점검 의견서

- 점검일시 : 2018. 8. 23
- 점검장소 : 만리배수지 주변 경사면
- 점검자 의견

그림1. 비탈면내 소단 및 석축 상태

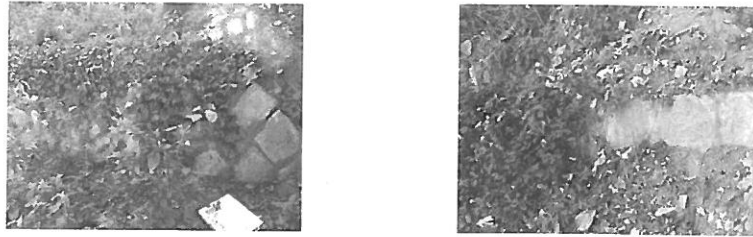
가. 비탈면 최하단부 석축은 줄눈이 탈락하는등 부분적으로 노후화가 진행중이나 비교적 안정적인 상태를 유지하고 있으며, 상부의 기존 석축 및 콘크리트옹벽 또한 비교적 안정한 상태를 유지하고 있음.

다. 비탈면내 얇은파괴에 의한 슬라이딩 흔적이 있음.

라. 비탈면내 식생이 매우 발달되어 사면의 풍화침식 및 균열여부등의 육안관찰이 불가능한 상태로 추후 정밀조사에의한 지표지질조사가 실시되어야 할 것으로 판단됨.
